SUPERINTENDENCIA DE INDUSTRIA Y COMERCIO	
RAD: 12-3648- -4	FECHA: 2013-06-25 17:26:31
DEP: 2020 DIRECCION DE NUEVAS CREACIONES	EVE: 378 FASE NACIONAL INCLUIDO CAPITULO I
TRA: 11 PCT-PATENTE DE INVENCION CAPITULOS I Y II	FOLIOS: 5
ACT: 519 PRESENTACION

Como resultado del examen de fondo realizado, con fundamento en el Artículo 45 de la Decisión 486 de la Comisión de la Comunidad Andina, se comunica:

Título de la solicitud: “Método y dispositivo para neutralizar el desgaste natural que se produce alrededor de un álabe fijo”.

Fig. 2 del Documento D1 – US 4,277,221

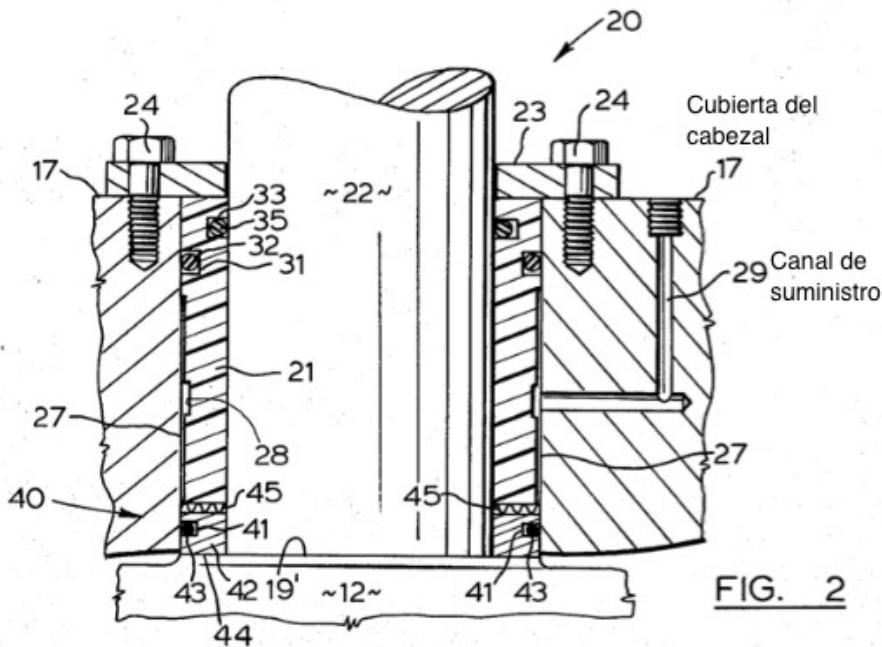
D1 revela que un álabe (12) que tiene un vástago (22) que se extiende hacia arriba a través de un rebaje cilíndrico (27) en la cubierta del cabezal (17) (Fig. 2, Pág. 2, Pág. 3, Col. 2, líneas 67 y 68; pág. 4, Col. 3, línea 1), afectando la reivindicación 3.

D1 revela en la Fig. 2 que el canal de suministro de líquido (29) atraviesa la cubierta del cabezal (17) (Fig. 2, Pág. 2), afectando la reivindicación 6.
